**Avis délibéré
de la Mission régionale d'autorité environnementale
Corse**

**sur le projet de doublement de la route territoriale 20 sur les
communes d'Ajaccio et Sarrola-Carcopino**

**N° MRAe
2024CORSE / PC 01**

Avis du 8 mars 2024 sur le projet de doublement de la route territoriale 20 sur les communes d'Ajaccio et Sarrola-Carcopino

Figure 4 : localisation des zones concernées par la mesure de réduction R12 (source : étude d'impact)

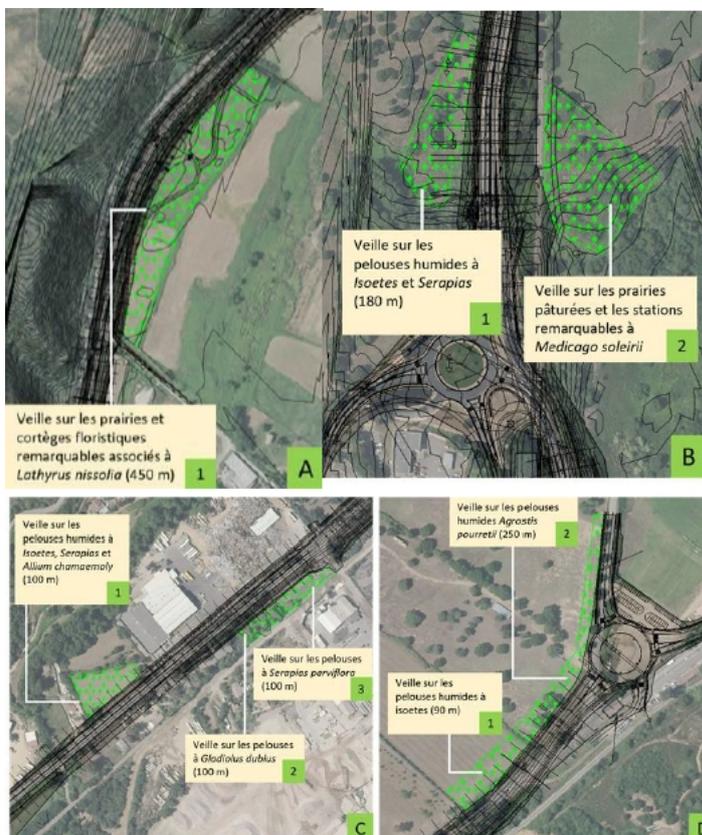
identifiée à l'est du chemin de fer, au niveau du giratoire de Caldaniccia (mesure d'évitement E3). Le balisage des emprises de travaux permettrait également de limiter les impacts du projet sur les stations florales identifiées à proximité immédiate (mesure de réduction R1). En complément, une veille de ces stations serait réalisée pendant la phase de travaux par un écologue pour s'assurer de la persistance des populations à enjeux en place (mesure de réduction R12).

Figure 5 : modélisation d'un ouvrage hydraulique avec banquettes et illustration d'une banquette en encorbellement (source : étude d'impact)

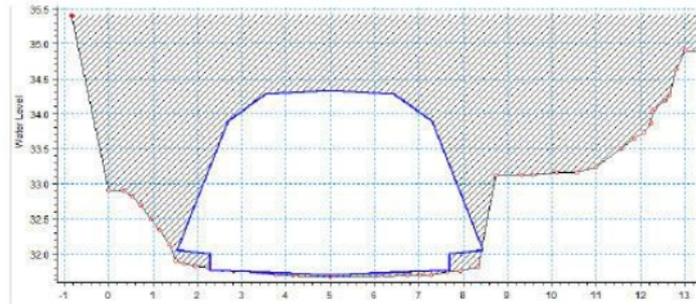
La MRAe recommande de compléter l'étude d'impact en précisant le type d'aménagement réellement retenu pour favoriser la circulation de la petite faune au niveau des ouvrages hydrauliques.
